GEOMATICA-EIA-CAT I-0235-2022

INFORME TÉCNICO DE EVALUACIÓN DE ESTUDIO DE IMPACTO AMBIENTAL

FECHA:	11 DE ABRIL DE 2022
NOMBRE DEL PROYECTO:	PANORAMA 360 TORRE 100 Y TORRE 200
PROMOTOR:	RESIDENCIAL MONTEMAR, S.A.
CONSULTORES:	INGENIERÍA AVANZADA, S.A.
UBICACIÓN:	CORREGIMIENTO DE ERNESTO CORDOBA CAMPOS, DISTRITO DE PANAMÁ, PROVINCIA DE PANAMÁ.

**CORREGIMIENTO DE ERNESTO CÓRDOBA CAMPOS ,
DISTRITO DE PANAMÁ , PROVINCIA DE PANAMÁ
VERIFICACIÓN DE COORDENADAS
PANORAMA 360 TORRE 100 Y TORRE 200**

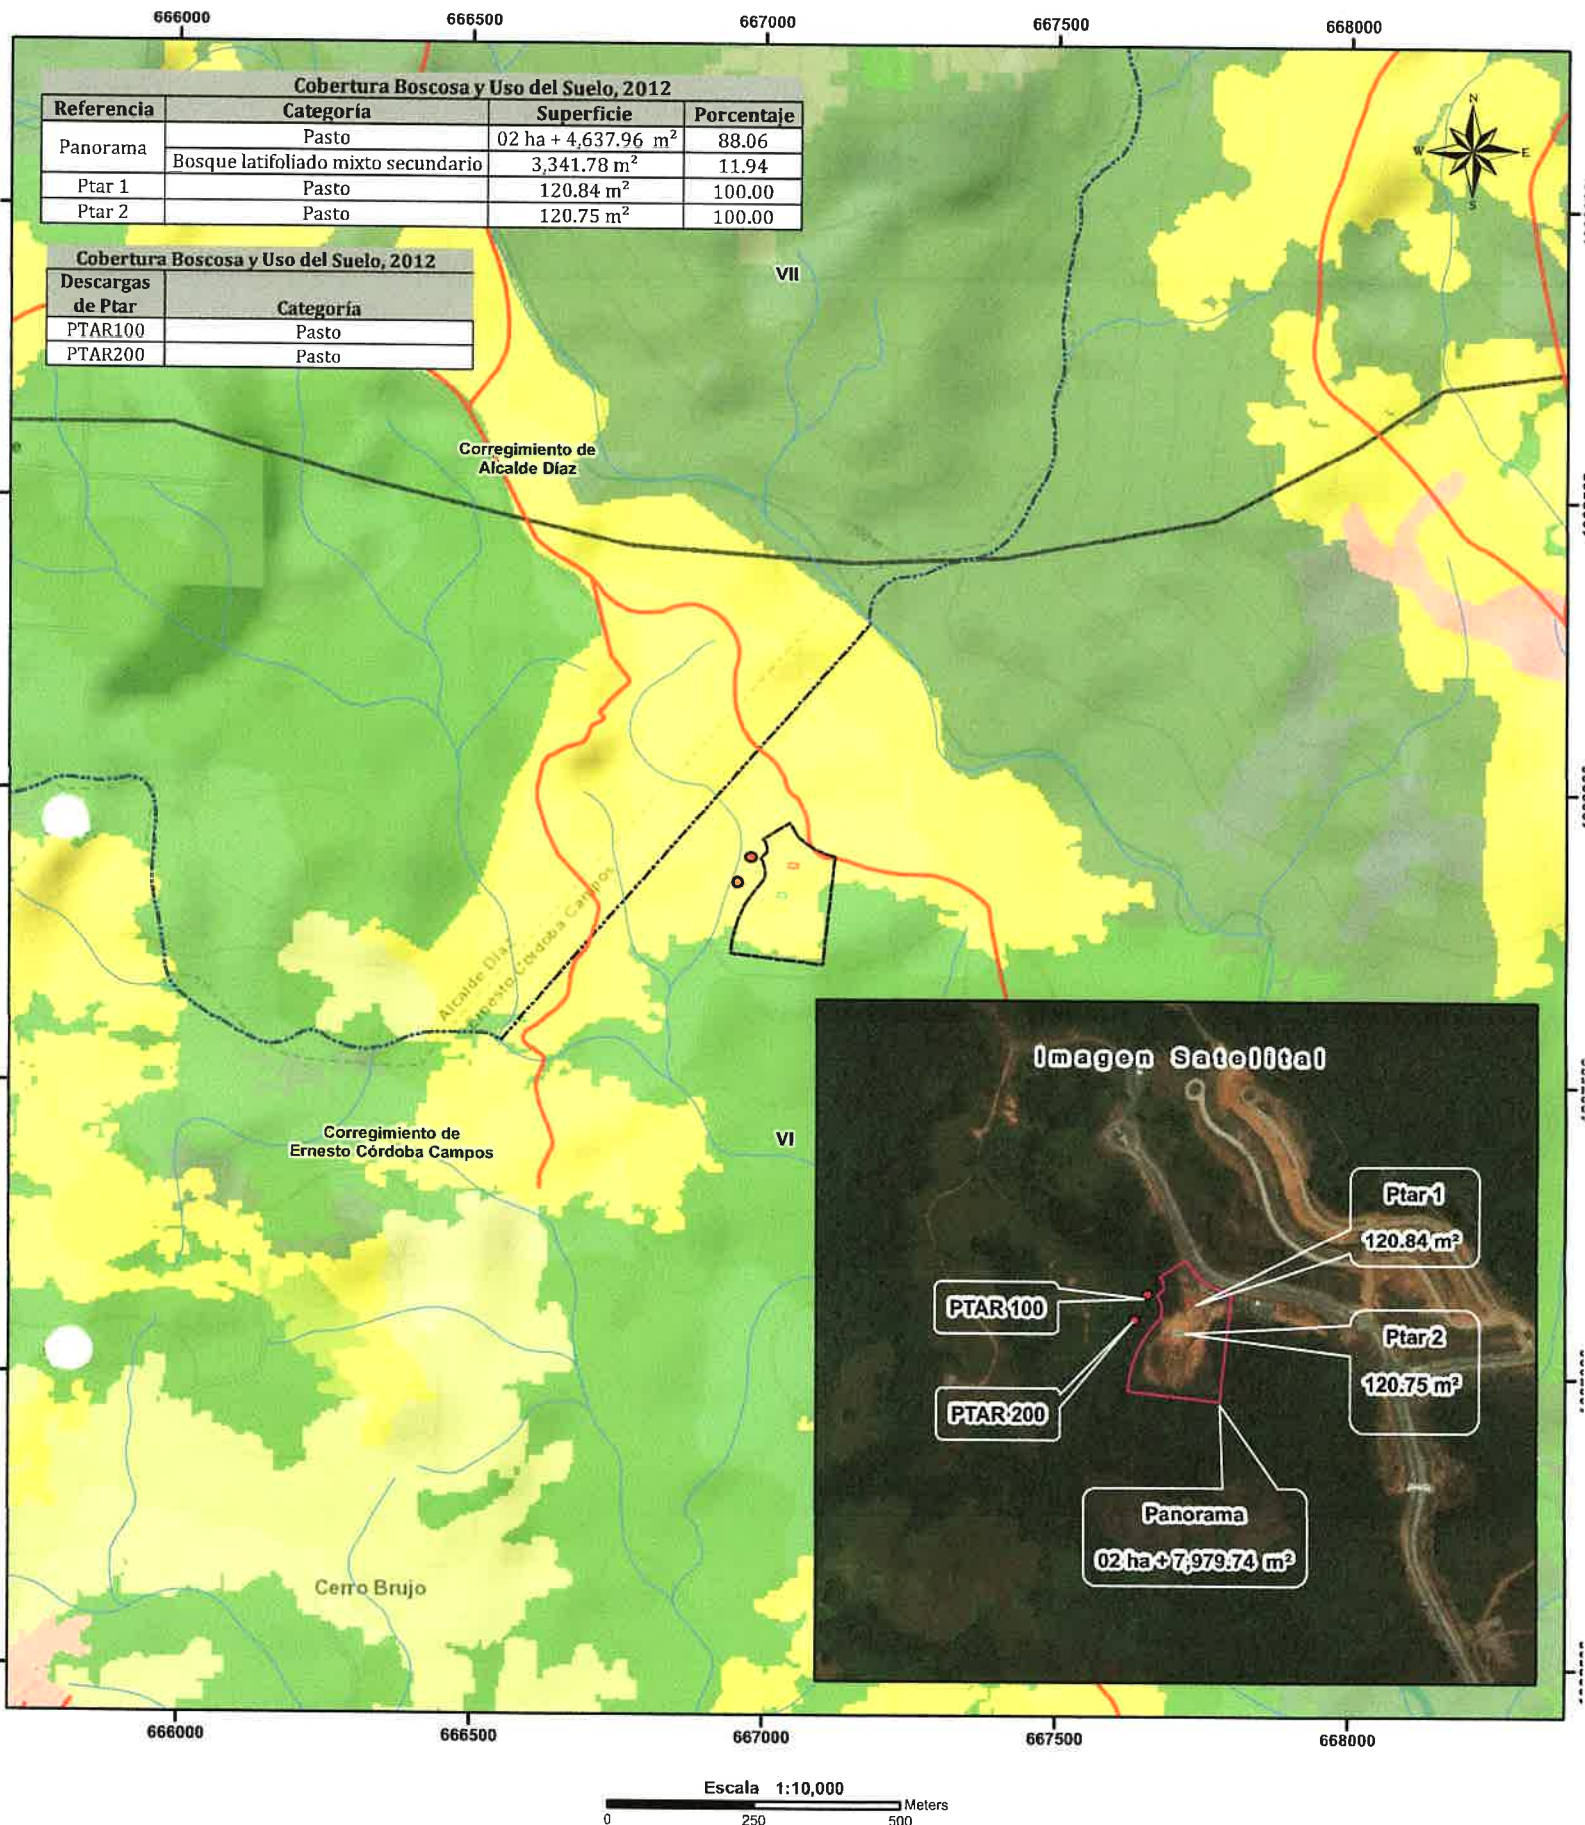
Con los datos proporcionados se generaron tres polígonos: Panorama, con una superficie de **02 ha + 7,979.74 m²**, Ptar 1, con una superficie de **120.84 m²**, Ptar 2, con una superficie de **120.75 m²** y dos puntos de referencia: PTAR100 y PTAR200; el cual se ubican fuera de los límites del Sistema Nacional de Áreas Protegidas.

De acuerdo a la Cobertura Boscosa y Uso de la Tierra, año 2012, los polígonos y los puntos de referencia se ubican en la categoría de **“Pasto”** y **“Bosque latifoliado mixto secundario”**; según la Capacidad Agrológica se ubican en el tipo **VI-No arable**, con limitaciones severas, apta para pastos, bosques, tierras de reservas.
